Laugardalur - Breyting á deiliskipulagi vegna skólaþorps við Reykjaveg

Laugardalur - deiliskipulagsbreyting vegna skólaláttir við Reykjavæg

LAUGARDALUR - SKÓLAÞORP

Efni: Athugasemdir KSÍ við tillögu að breyttu deiliskipulagi – málsnr. USK24100252.

Mynd 14: Þarfagreining fyrir mikilvægar þveranir skólabarna í og úr skóla. Sýnir hvaða þveranir þarfnast úrbóta, smávægilegra úrbóta og þær sem eru í lagi.

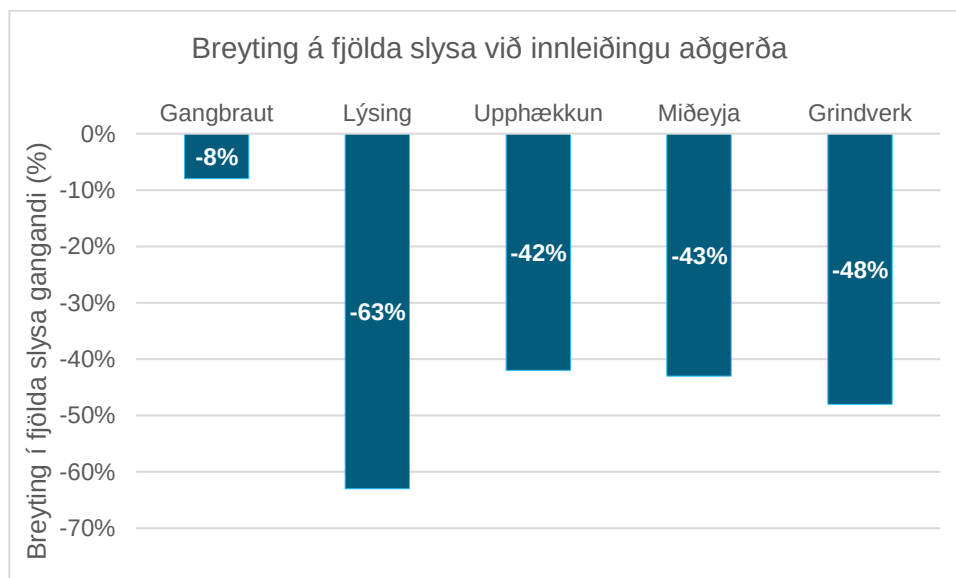
Kafli 4 í samgöngumatinu fjallar um umferðaröryggi á leið í og úr skóla. Þar er gengið út frá þeirri forsendu að 50% barna ferðist um ákveðna leið og 40% um aðra. Engar tölulegar upplýsingar eru tilgreindar í matinu og óljóst á hverju þessar tölur byggja. Ljóst er að það eru stór hverfi norðan og austan við Laugardalsvöll auk þess sem Laugarnesskóli mun aðeins dvelja tímabundið í skólaþorpinu. Að þeim tíma loknum munu börnin koma annars staðar að en vestan megin við umrætt svæði. KSÍ telur of langt gengið í því að kollvarpa allri aðkomu á þessum grundvelli, ekki síst í ljósi þess að samkvæmt þarfagreiningu á núverandi þverunum í samgöngumatinu virðist mega ná markmiðinu með því að koma upp umferðarljósum við gatnamót Reykjavegs og Hofteigs, sbr. bls. 18 í fyrirbyggjandi mati. Ljóst er að slík aðgerð væri gagnleg og varanleg lausn, enda munu börn áfram ferðast yfir umrædd gatnamót til að komast á íþróttasvæði Þróttar eftir að skólaþorpið hefur sinnt sínu hlutverki. KSÍ þykir þar að auki ekki nægilegt tillit tekið til þess að umferð muni óhjákvæmilega aukast verulega við World Class og Laugardalsvöll þegar allri umferð verður beint um aðkomu norðan megin. Þar má finna göngustíg sem jafnan er minnst á þegar rætt er um hættur á göngustígum í Laugardalnum (merktur nr. 4 í þarfagreiningu).

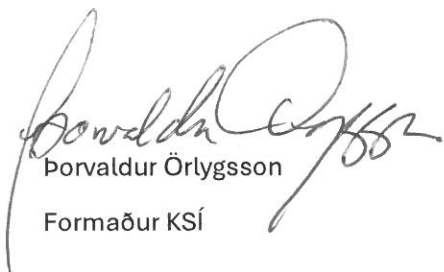
Sömuleiðis telur KSÍ afar mikilvægt að útbúin verði ný aðkoma að stærri hluta fyrirhugaðs skólaþorps, nr. 3 þar sem ljóst sé að umferð muni aukast til mikilla muna um aðkomu nr. 5 (fái aðkoma að haldast opin) vegna skólaþorps á svæði merkt nr. 3.
